АКТ

освидетельствования завершения монтажных работ по инженерным сетям

(по системам вентиляции, отопления, теплоснабжения, электроснабжения, электроосвещения и слаботочным сетям) в здании МБОУ "Лукашевская СОШ"

по адресу: Ленинградская область, Гатчинский район, Пудомягское сельское поселение, поселок Лукаши, улица Школьная, дом 5

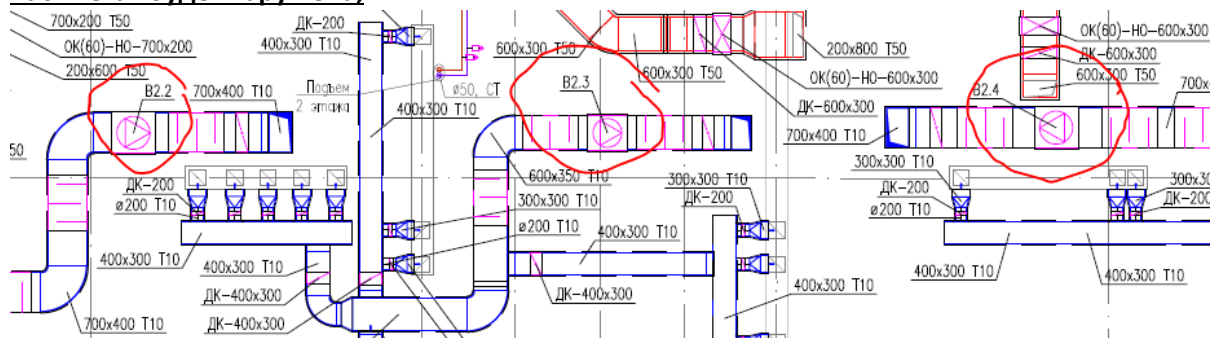
- Системы вентиляции П1, П2 смонтированы не по проекту, воздухозабор организован с кровли, а не с фасада через решетки по оси 1 – размещение воздухозаборной шахты выполнены в нарушение требований СП60.13330.2020, п.7.5.1 и ГОСТ Р ЕН 13779-2007, приложение А, А2.2 – воздух забирается в зоне выброса воздуха из сан.узлов, загрязненный запахами и вредными выделениями воздух будет подаваться непосредственно в помещения школы, что является грубым нарушением санитарно-гигиенических правил;

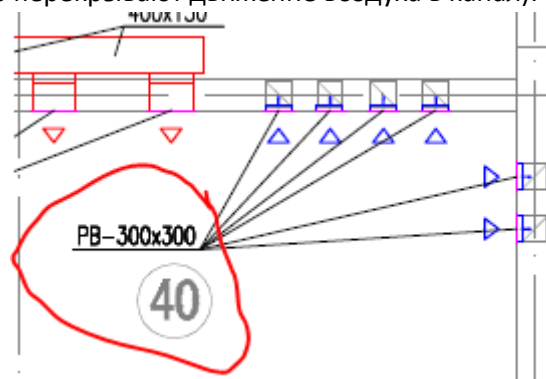
- Системы вытяжной механической вентиляции В2.2, В2.3, В2.4 – не смонтированы в нарушение проектных решений. Проектный воздухообмен поддержан в помещении не будет, газовый состав воздушной среды и циркуляция воздуха в классных комнатах и кабинетах будет нарушена:

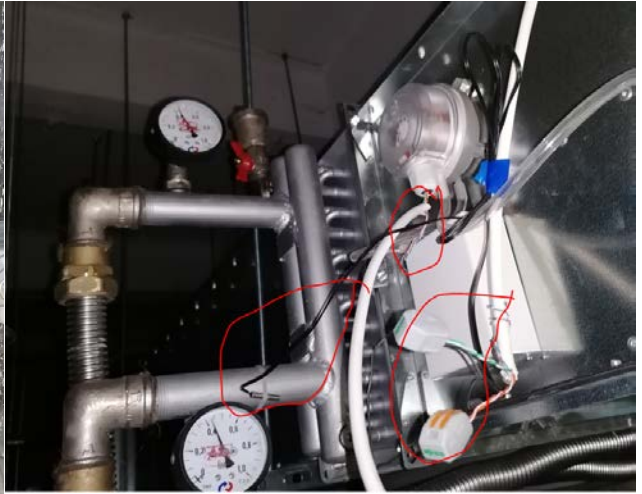
- В щитах управления П1, П2 отсутствуют контроллеры управления системами, эксплуатация систем не возможна:

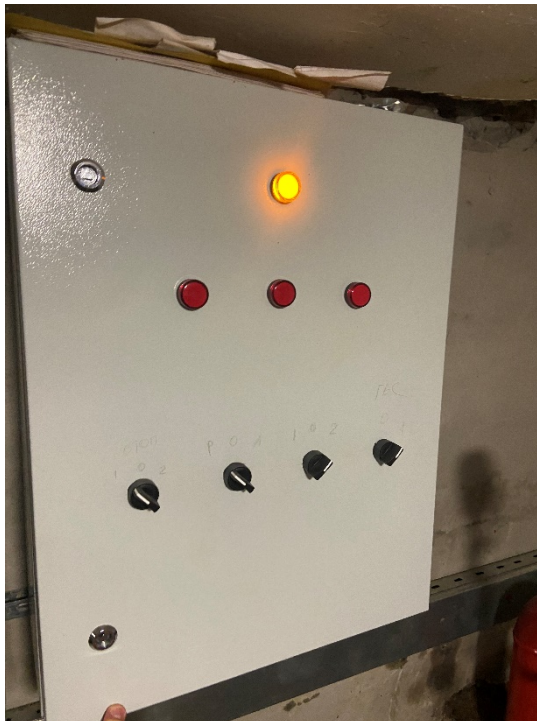
- В подвале школы в ИТП по всему периметру протечки грунтовой воды и стоков канализации, подвал плохо гидроизолирован, узлы прохода труб не герметичны:

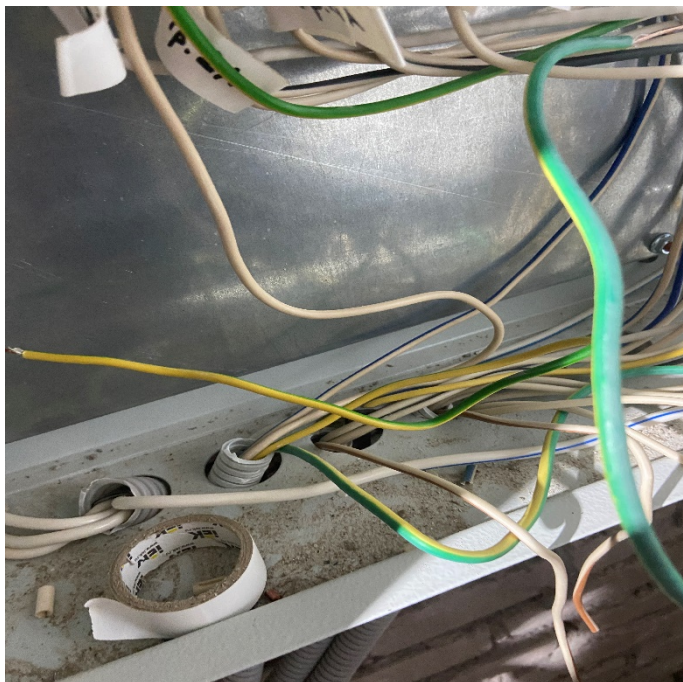
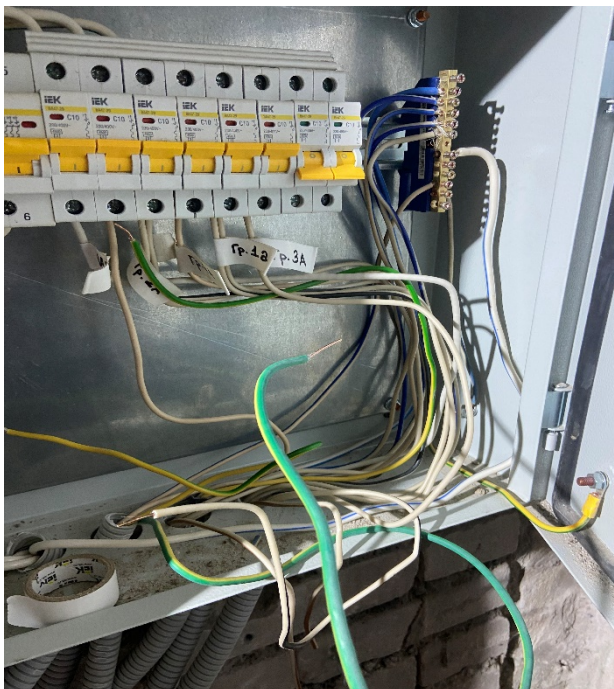
- Внутренний монтаж щитов выполнен некачественно.
 1. В шкафах отсутствуют сальники для подключения кабеля (в дальнейшем может привести к перетиранию внешней оболочки и последующему КЗ);

В соответствии с п. 4.1.22 ПУЭ ввод кабелей внутрь щита не должен нарушать степень защиты его оболочки. Для предотвращения попадания в оболочку щита пыли и посторонних предметов в месте ввода кабелей в щит необходимо предусматривать уплотняющие устройства (п. 4.1.18 ПУЭ).

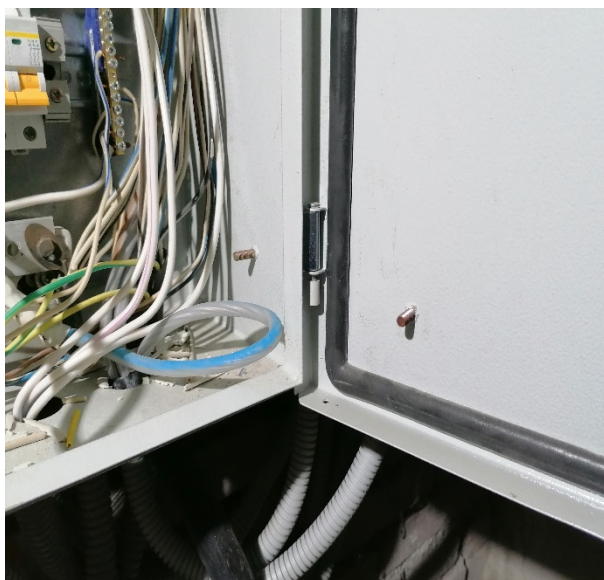
3. Отсутствуют поводки заземления между шкафом и дверью;
Заземление дверцы щита является мерой защиты от косвенного прикосновения.
ПУЭ 7 изд. 1.7.53. Защиту при косвенном прикосновении следует выполнять во всех случаях, если напряжение в электроустановке превышает 50 В переменного * и 120 В постоянного тока * .
В помещениях с повышенной опасностью, особо опасных и в наружных установках выполнение защиты при косвенном прикосновении может потребоваться при более низких напряжениях, например, 25 В переменного и 60 В постоянного тока или 12 В переменного и 30 В постоянного тока при наличии требований соответствующих глав ПУЭ. Защита от прямого прикосновения не требуется, если электрооборудование находится в зоне системы уравнивания потенциалов, а наибольшее рабочее напряжение не превышает 25 В переменного или 60 В постоянного тока в помещениях без повышенной опасности и 6 В переменного или 15 В постоянного тока - во всех случаях.

На основании этого можно предполагать неправильную работу

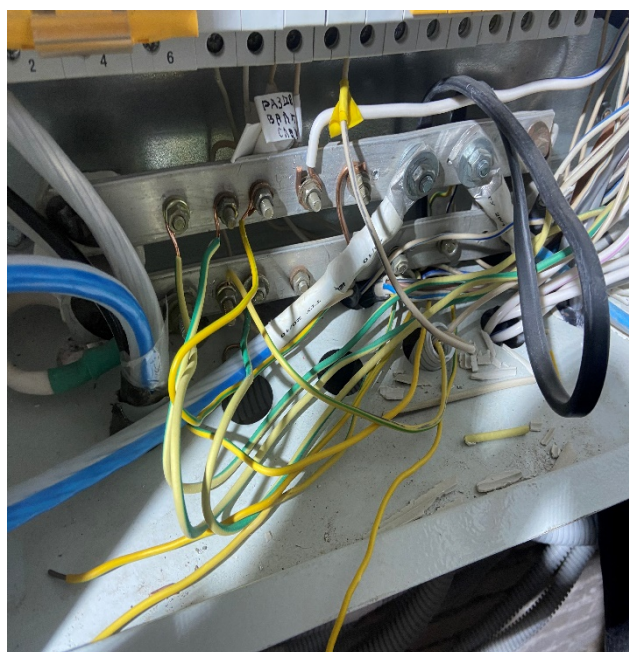
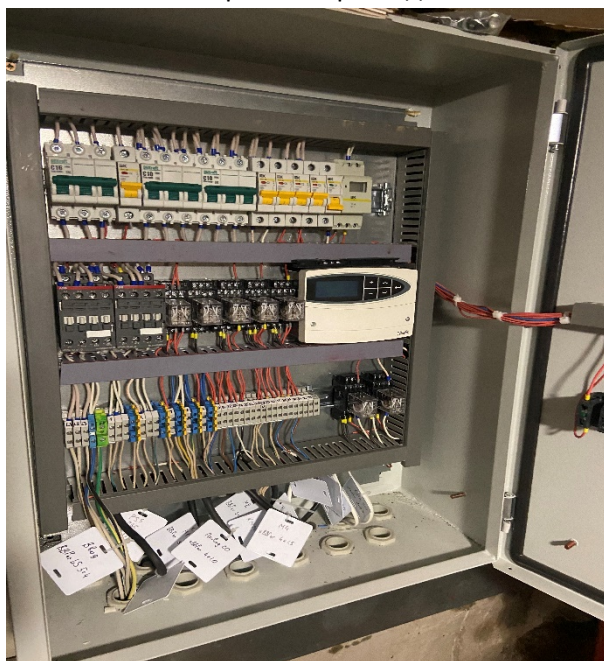
4. Отсутствуют кабельные бирки согласно ПУЭ 2.1, маркировку которых необходимо производить на основании требований по маркировке кабелей при монтаже электрощитов, которые регламентирует ГОСТ 23594-79.

Без них невозможно определить (тип/марку, сечение и направление кабеля).

В некоторых шкафах она сделана, а большинстве отсутствует. Создается впечатление что некоторые шкафы подключала абсолютно другая организация.

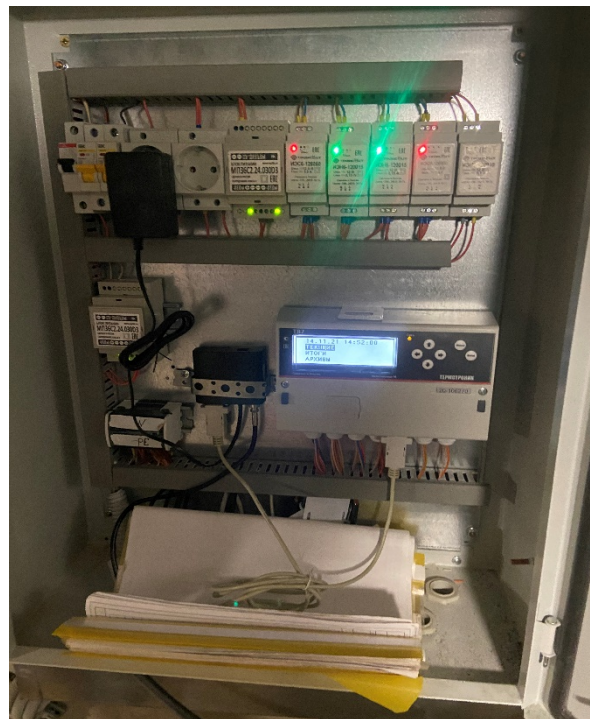
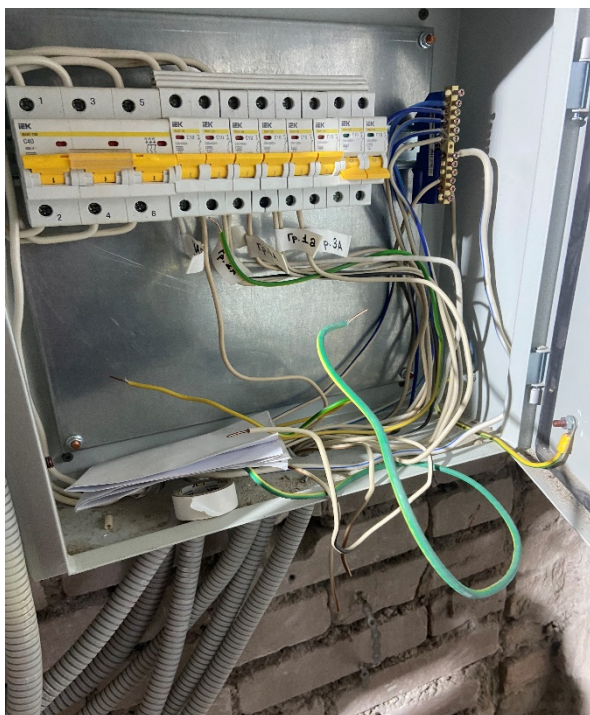
5. В шкафах до сих пор имеются не подключенные кабели с зачищенными жилами. На фото

видно что фазная жила зачищена, но не подключена. Помимо этого, внутри шкафа имеется бумага, а в некоторых шкафах и целые проекты с непонятной документацией и всевозможный мусор что вообще недопустимо.

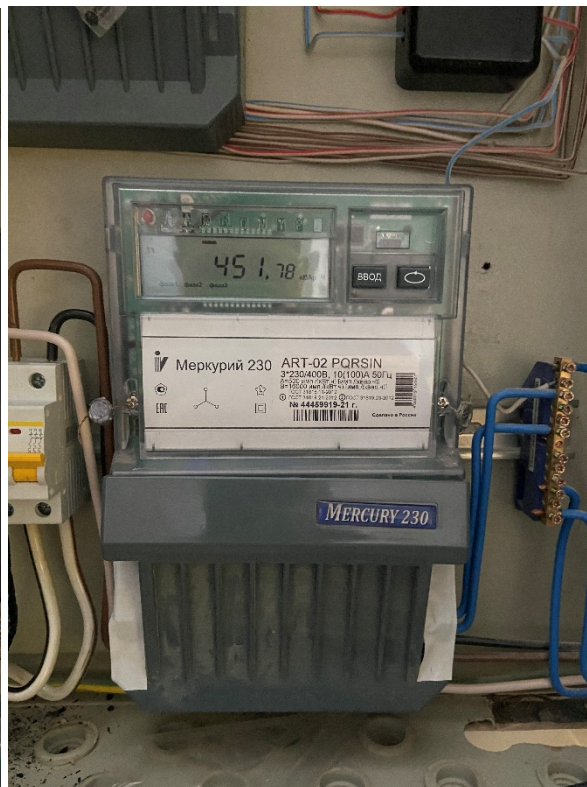
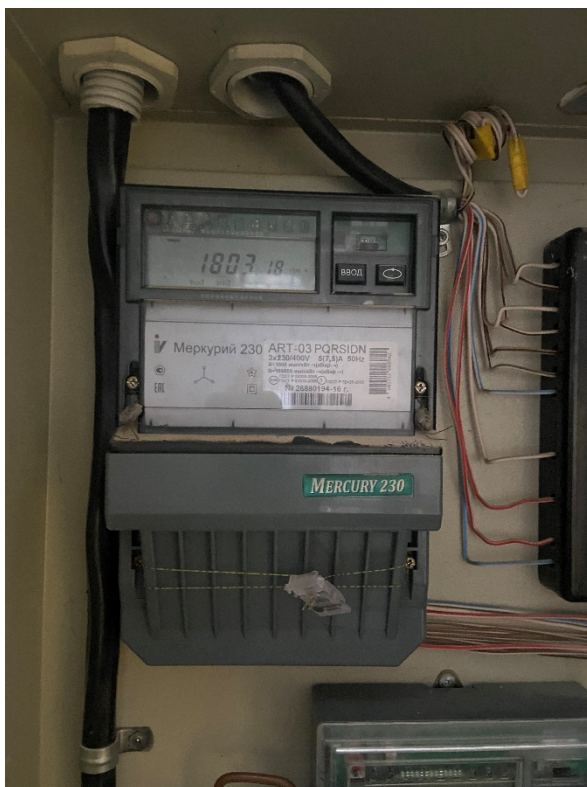
В дополнение отсутствуют кабельные трассы внутри помещения электрощитовой. В связи с этим кабель хаотично висит. Что также недопустимо согласно ПУЭ и ПТЭЭП. По фото видно что кабель 220В пересекает линию пожарной сигнализации хотя согласно:

- В помещении Электрощитовой имеются признаки попадания воды со стороны ввода кабеля. Недопустимо ПТЭЭП.

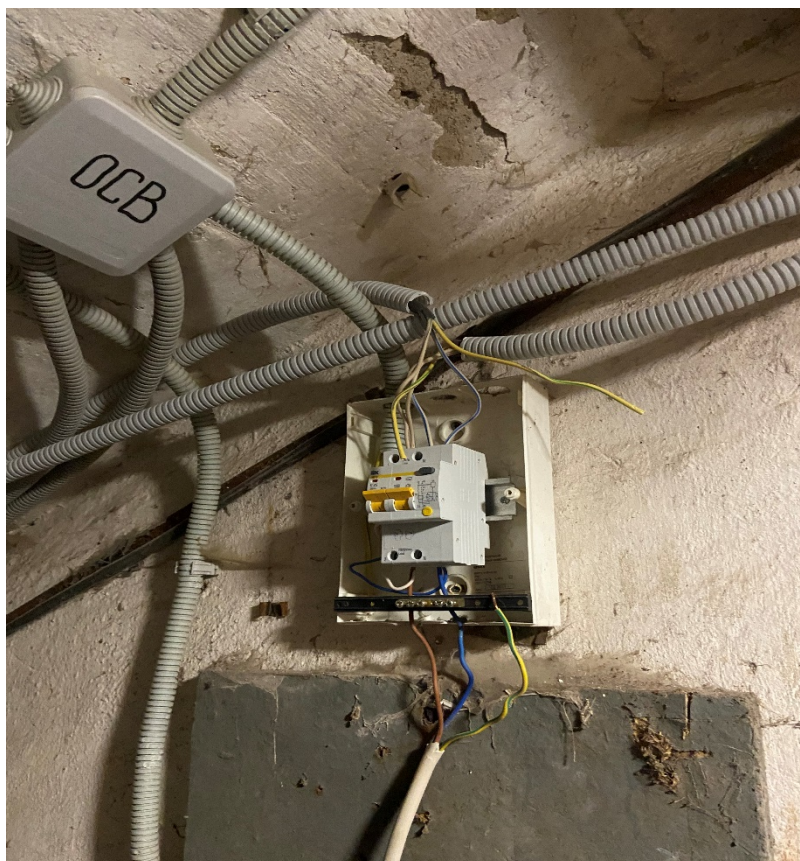
- В помещении столовой имеется щиты без какой-либо маркировки. На одном из щитов отсутствует защитная панель. На фото видно снятую панель.

- Во втором шкафу располагаются счётчики электроэнергии на одном, из которых отсутствует пломбировка.
